Административный комитет Конвенции МДП 1975 года

Концептуальные, функциональные и технические спецификации eTIR: версия 4.4

Конкретные предложения по поправкам

Записка секретариата

Рис. II
Упрощенная диаграмма классов для таможенного управления данными о гарантиях

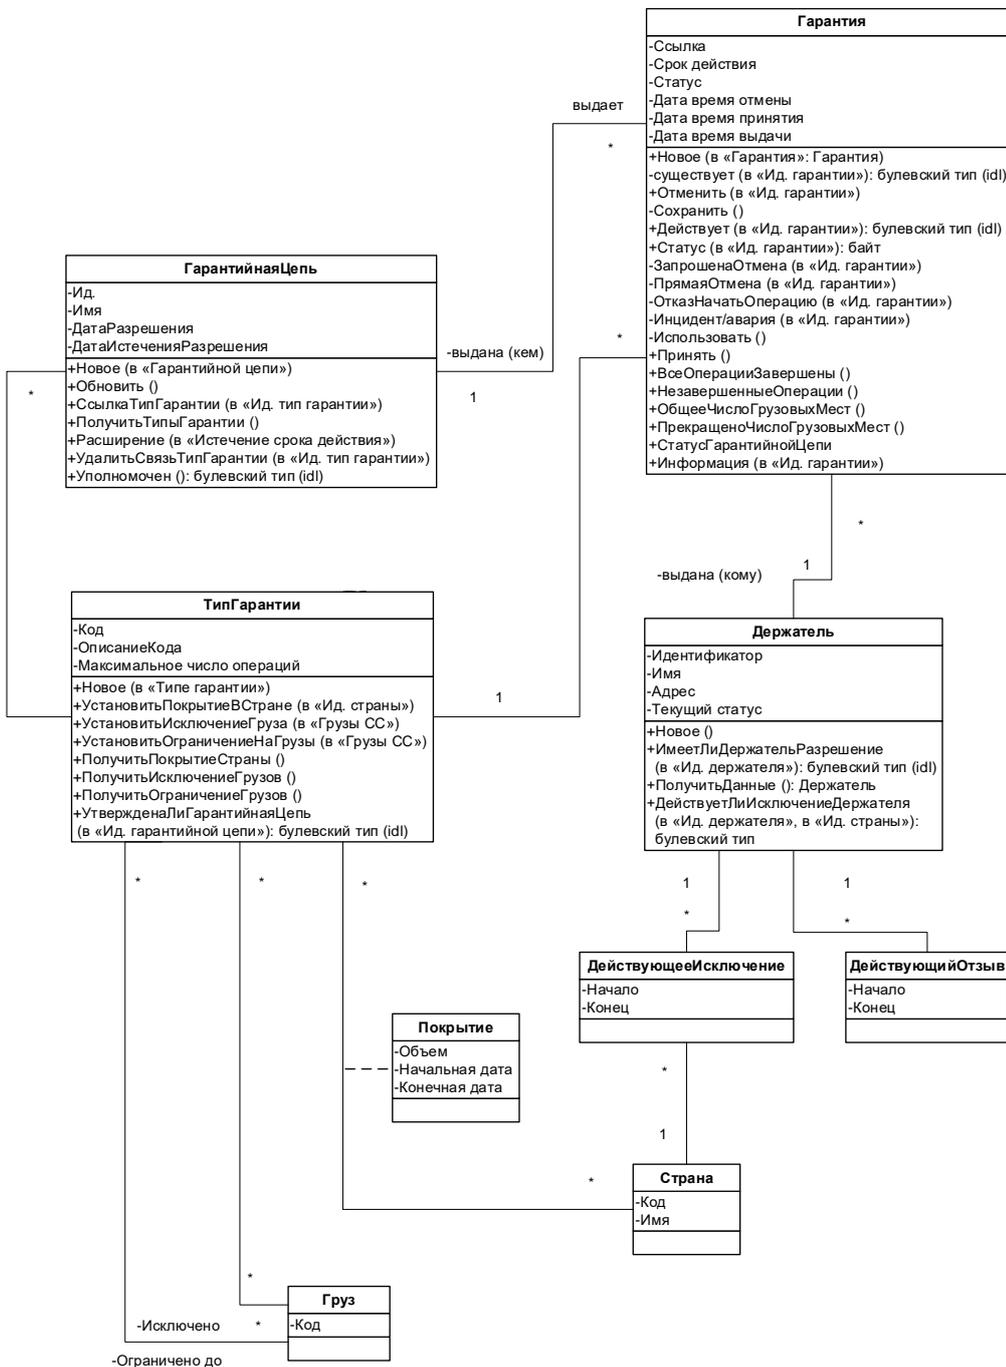
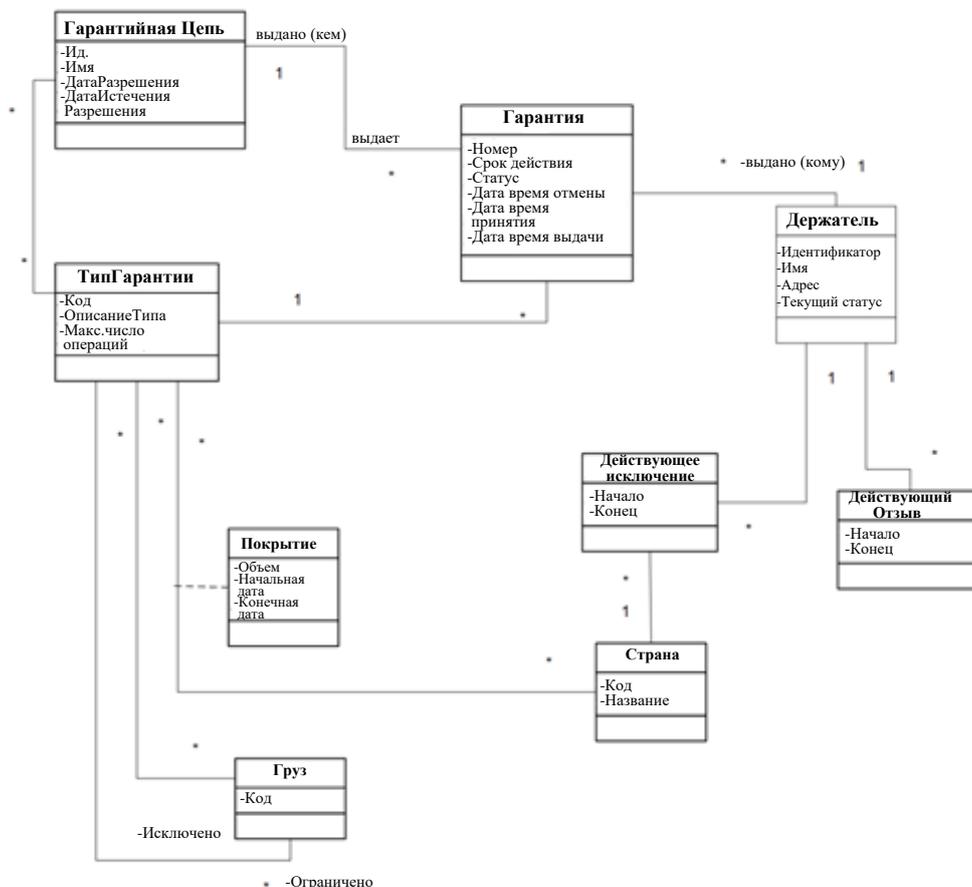
23. Диаграммы классов UML, использованные в версии 4.3 функциональных спецификаций eTIR, отражают не только классы, их связи и атрибуты, но и набор методов, призванных облегчить разработку международной системы eTIR. Эти методы едва ли имеют какую-либо практическую ценность для стран, которые хотят изменить свои таможенные системы для внедрения процедуры eTIR. На рис. I и II ниже показана разница между нынешней и упрощенной версиями диаграммы классов для таможенного управления данными о гарантиях (рис. 1.19 функциональных спецификаций eTIR).

24. На своей третьей сессии ТОО решил упростить диаграммы классов.

Рис. V
 Диаграмма бизнес-процессов для процедуры начала операции МДП

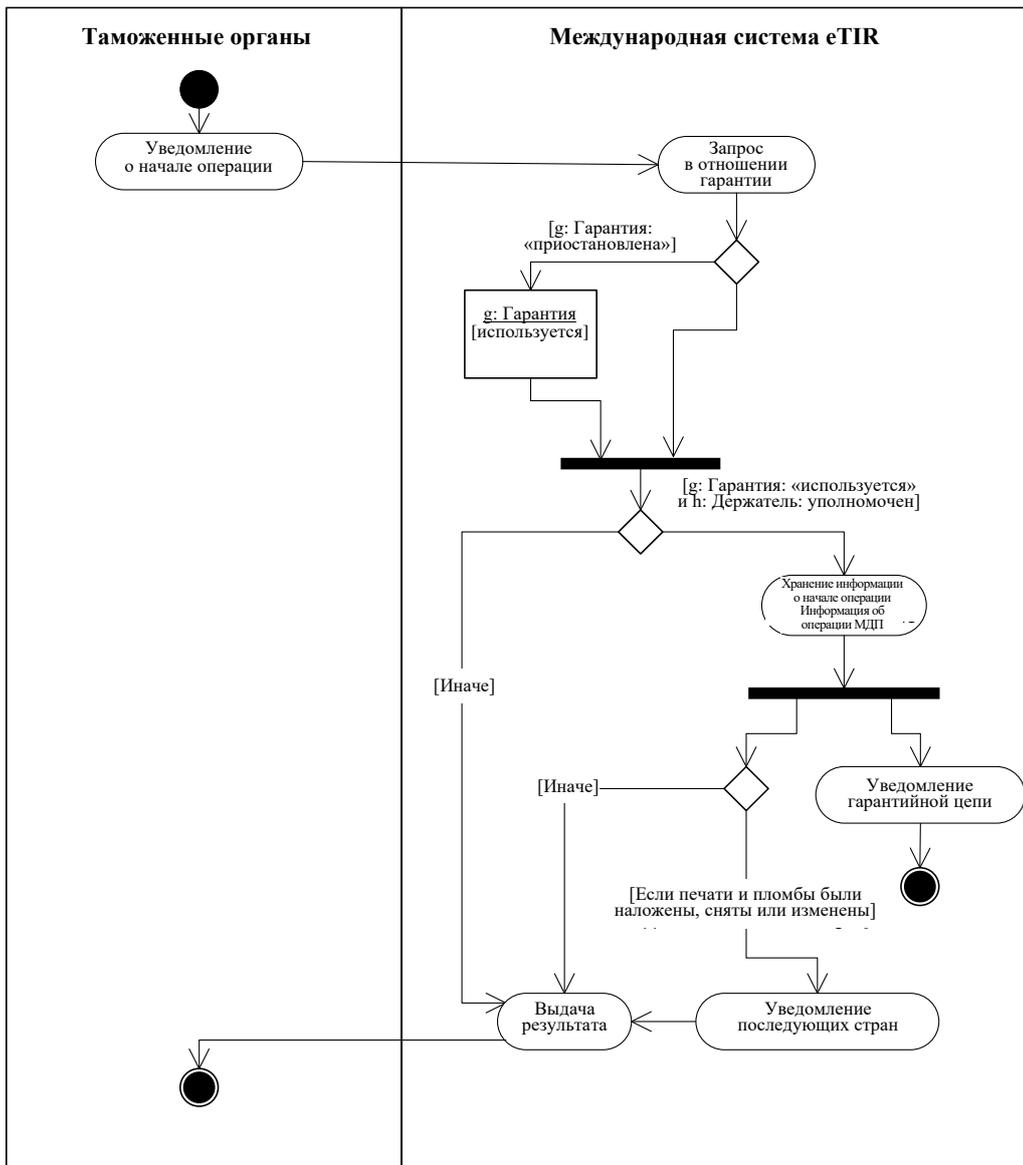
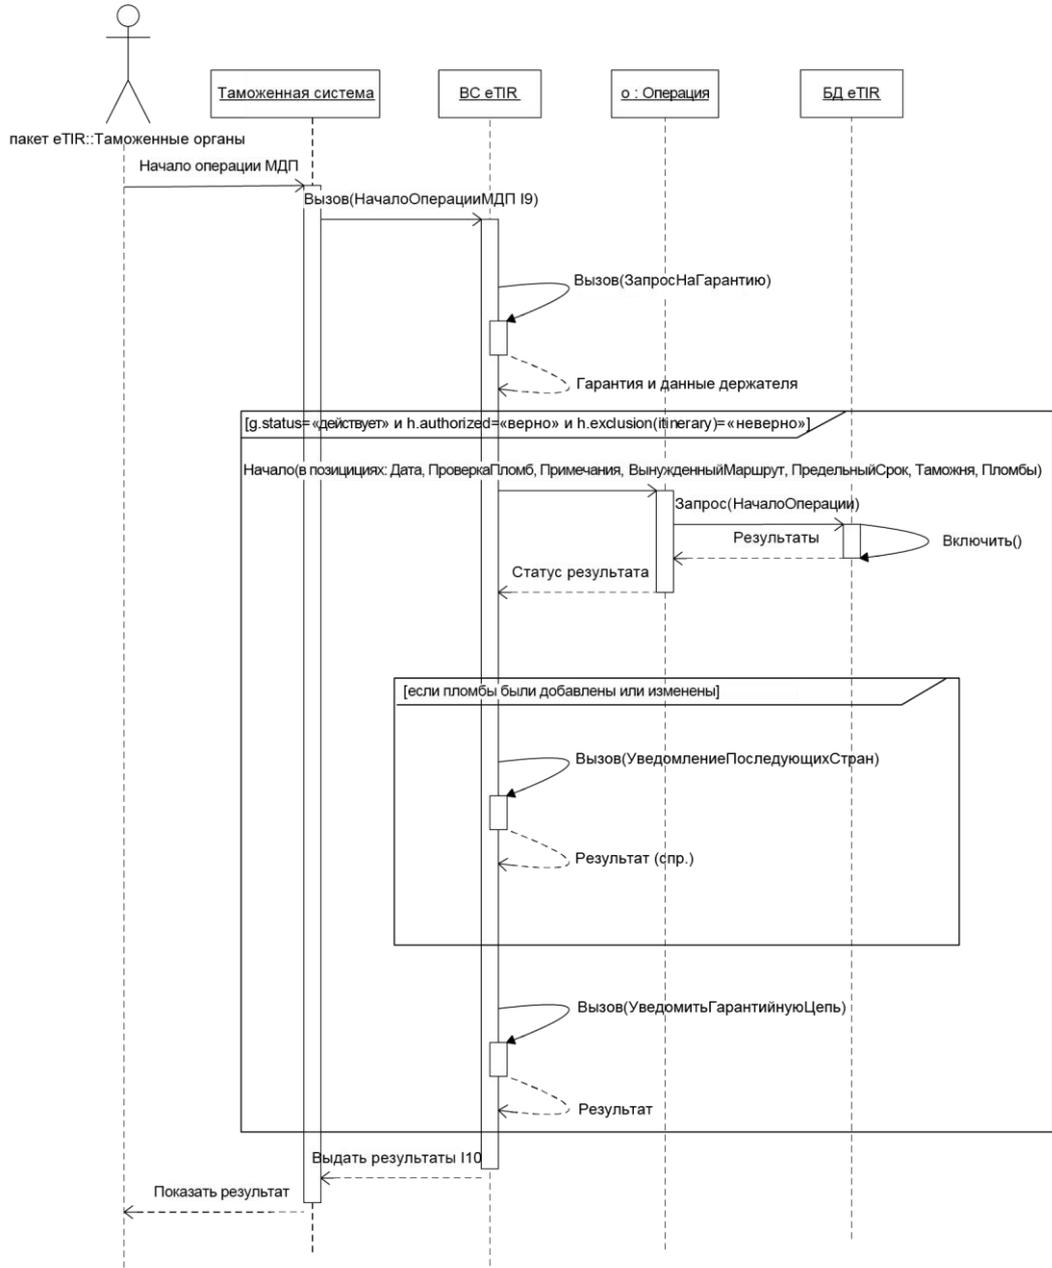
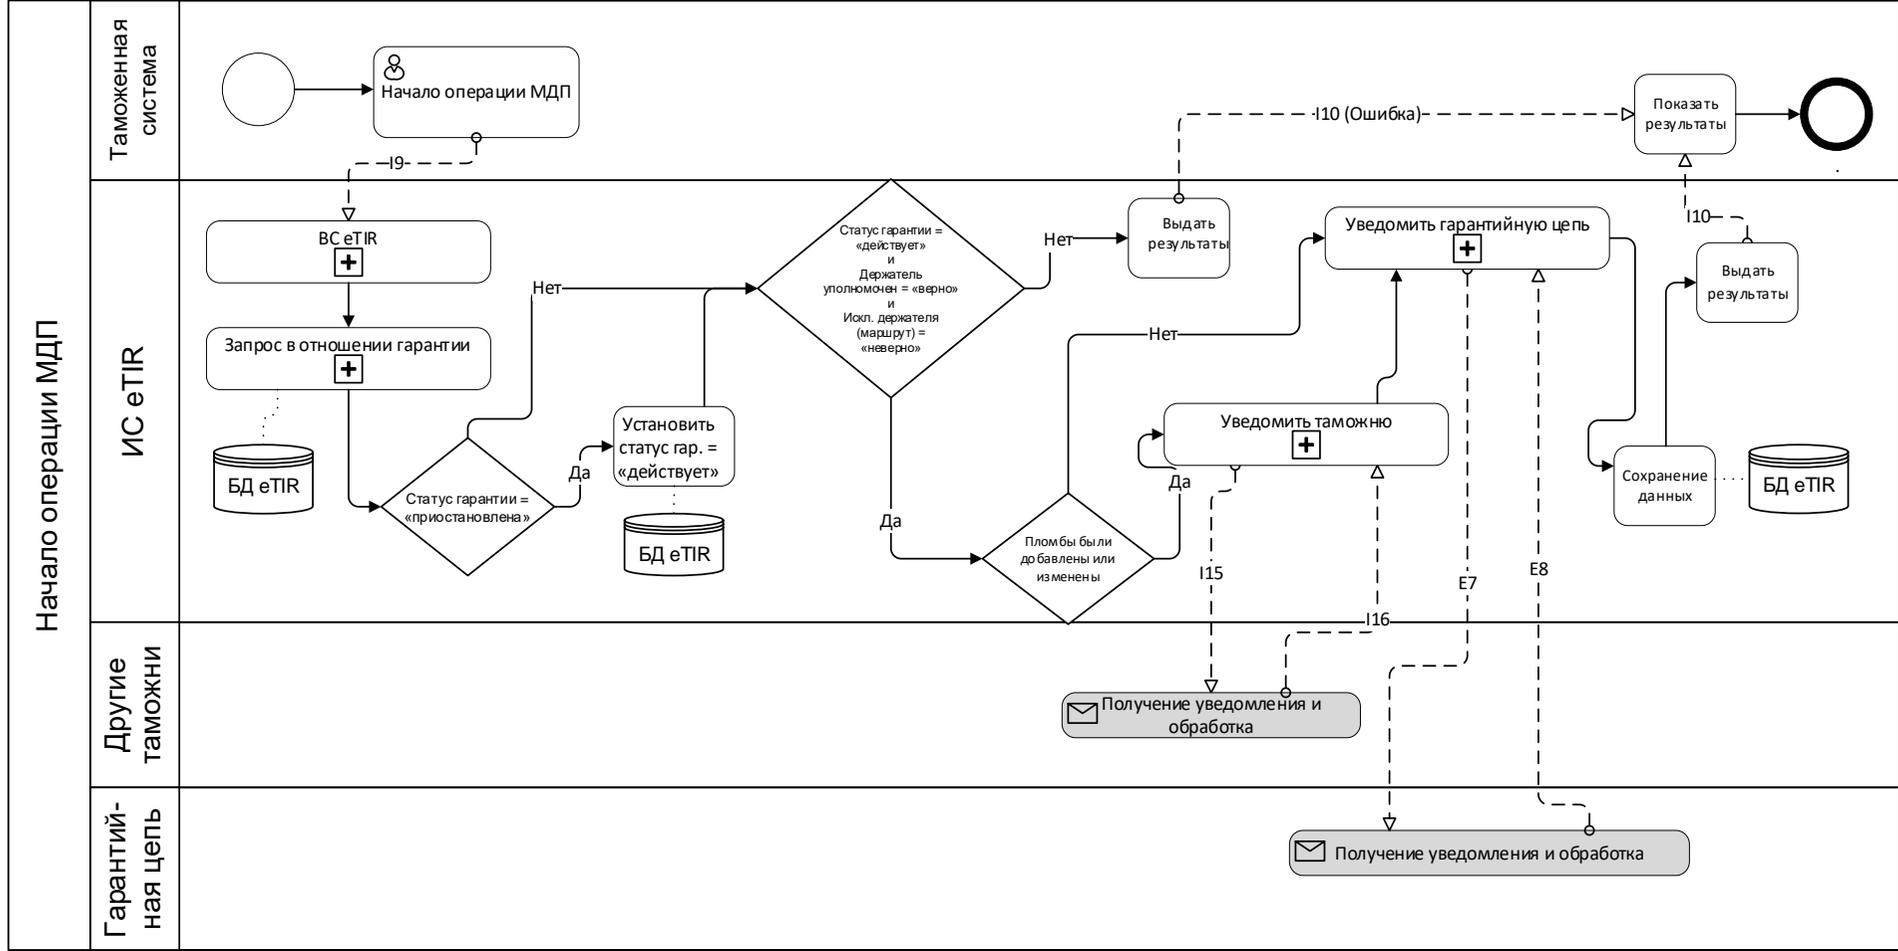
25. В рамках версии 4.3 спецификаций eTIR в соответствии с унифицированной методологией моделирования (UML), изначально выбранной для проекта eTIR, моделирование процессов осуществляется с помощью диаграмм видов деятельности и последовательностей UML. В последние годы как в сфере предпринимательства, так и в секторе информационно-коммуникационных технологий (ИКТ) большую популярность приобрели моделирование и нотация бизнес-процессов (BPMN), как следствие ставшие более понятными и неспециалистам и экспертам. В этой связи ТОО, возможно, пожелает рассмотреть вопрос о том, чтобы диаграммы деятельности и последовательности, используемые в версии 4.3, заменить в версии 4.4 спецификаций eTIR на BPMN. На рис. III, IV и V ниже представлены диаграмма видов деятельности UML (рис. 12 концепции eTIR), диаграмма последовательностей UML (рис. 1.9 функциональных спецификаций eTIR) и диаграмма бизнес-процессов для процедуры начала операции МДП.

26. На своей третьей сессии ТОО решил заменить в концепциях и функциональных спецификациях существующие диаграммы (на универсальном языке моделирования (UML)) вновь предложенными диаграммами (построенными с использованием системы нотации и моделирования бизнес-процессов (BPMN)) по образцам, приведенным выше.
